## 山梨大学(武田1)本部管理棟等改修その他工事

## 質疑に対する回答について

別図 1      ブラインドボックス詳細図    1/10

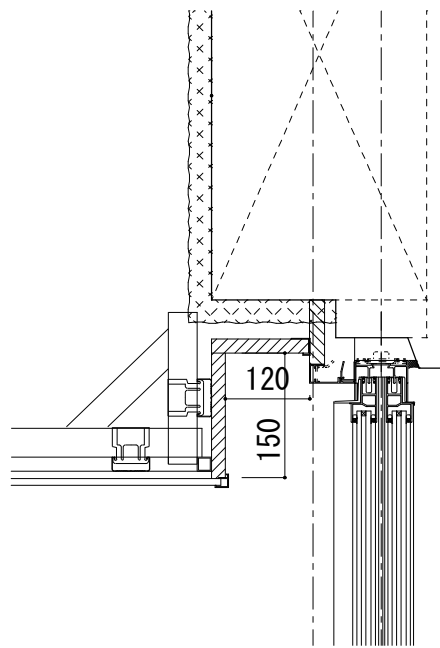
No	図面番号	質 疑 事 項	No	回 答
1	D-01	・設計図特記仕様書(2)、D-1の内壁Uカットシーラ材充填工法84m程度とありますが、施工は天井等の撤去は考えずに見え掛りの範囲でよいですか。	1	2階は天井までとする。1階は天井を撤去するため、躯体梁下までとする。
2	D-04	・設計図特記仕様書(2)、D-04に欠損部ポリマーセメントモルタル充填とありますが、大きさを教えてください。	2	0.2㎡程度とする。
3		・内部改修工事に際し、既設の什器移動は別途の考えでよろしいですか。	3	宜しい。
4	A-10	・本部管理棟設計図A-10ベランダ撤去・復旧に際し、スラブへ防水施工は行いますか。施すのであれば仕様を教えてください。	4	防水モルタル塗とする。
5	D-1 D-13	・保健管理センターD-1、D-13既存床置き空調機台は、既存のまま改修なしの考えで良いですか。	5	床置き空調機台(木製)は撤去とする。
6		・保健管理センター外壁1の軽量鉄骨下地とはLGSでしょうか、リップ溝形鋼でしょうか。材料と寸法を教えてください。	6	リップ溝形鋼 100×50×20×2.3とする。
7	D-17	・保健管理センター設計図D-17ブラインドは工事範囲内ですか。	7	ブラインドは別途とする。
8	D-07	・保健管理センター設計図D-07ブラインドボックスは施工範囲内ですか。又、施工範囲であれば矩計に記載がありませんので詳細を教えてください。	8	木製SOP塗 L型150×120 t=25とする。(別図1参照) 範囲は、BB(ブラインドボックス)の範囲とする。
9		本部管理棟改修工事、保健管理センター改修工事の両棟とも居ながら改修工事ですか。	9	本部管理棟のみ居ながら改修工事とする。
10	A-3	縦樋撤去及び新設とありますが、雨水排水桝の撤去新設は、別途設備工事として良いですか。	10	本工事内とし、変更指示書のとおりとする。
11	A-8	本部棟、耐震ブレス設置部分に空調屋外機、冷媒管、給水管、発電機接続盤等多数の既存物があります。移設工事等は別途電気及び設備工事として良いですか。	11	宜しい。
